改善箇所説明図

(車種:コマツ JDS-022 通称名:GD655-3)

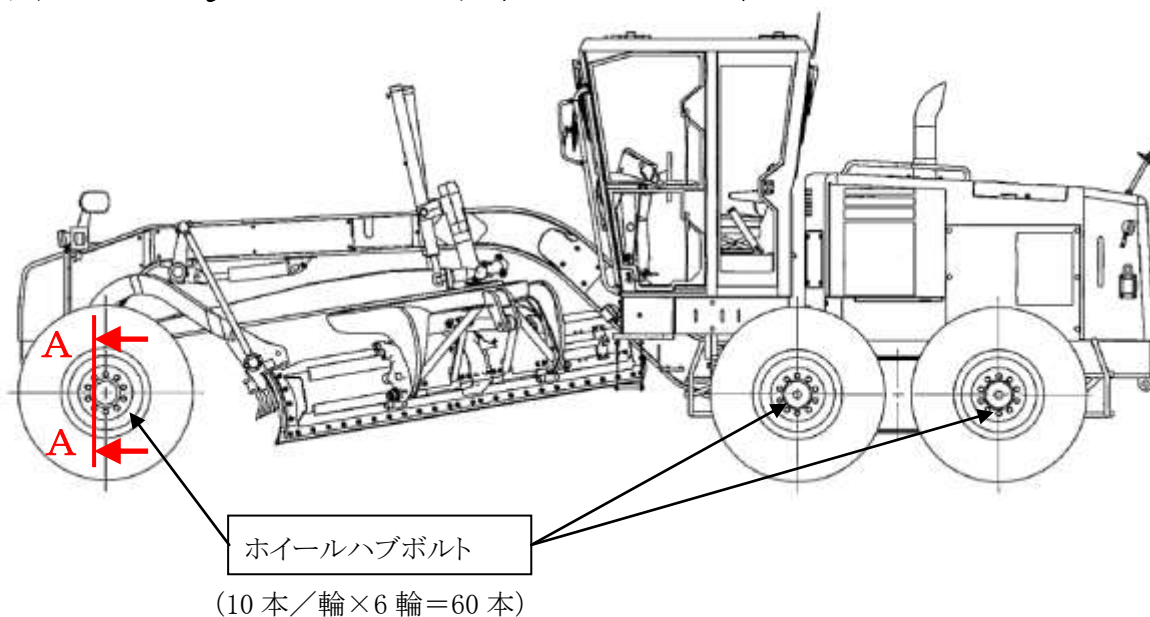
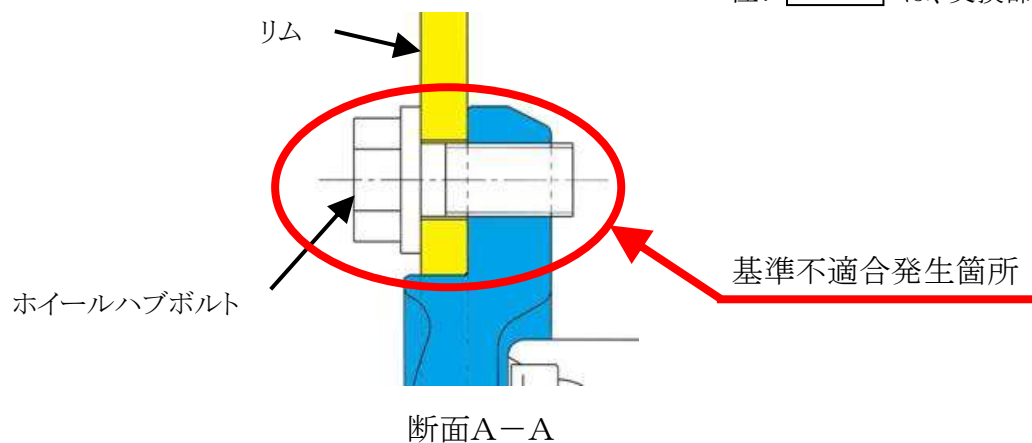
ホイールハブボルトにおいて、取扱説明書の締付けトルクの記載が誤って過大な値となっているため、当該トルクで締付けると降伏点を超え、ボルトが伸びてホイールを適切に固定出来ないことがある。最悪の場合、車輪が脱落する。

改善の内容:全車両、ホイールハブボルトを新品に交換し、正規のトルクで締付ける。

また、取扱説明書は訂正シールを貼付することで、正規の締付けトルクに訂正する。

識別:ホイールハブボルトに白ペイントを塗布し、識別する。
